SCHRIFTELIJKE VRA(A)G(EN)

Bestemmingsplan Gedempte Gracht 54

2 mei 2021

Doorsnede uit stedenbouwkundig advies van 15 september 2020

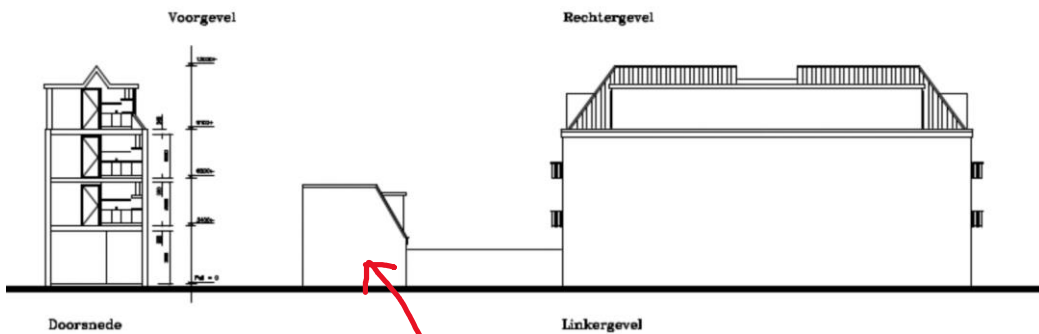
Een vergelijking tussen beide doorsneden toont dat bij het ingediende bouwplan de bouwhoogte van de drie appartementen bijna 3 meter hoger is dan bij het stedenbouwkundig advies zoals gevoegd bij het raadsvoorstel van 15 september 2020.

1. Kan het college uitleggen waarom het stedenbouwkundig beeld zoals gegeven bij het raadsvoorstel voor de appartementen tegen de achterste perceelgrens van de percelen C 1816 en 2033 een verdieping lager aangeeft dan wat nu volgens het bestemmingsplan mogelijk is en blijkt uit de doorsneden van het bouwplan waarvoor het college kennelijk een omgevingsvergunning wil geven?
2. Is het college het met D66 eens dat op zijn minst het beeld wordt opgeroepen van misleiding van de raad omdat in de stukken zoals nu voorgelegd er op geen enkele manier gewag wordt gemaakt van het geconstateerde verschil die toch een wezenlijke andere uitstraling heeft naar zijn omgeving? Zo niet, waarom niet?
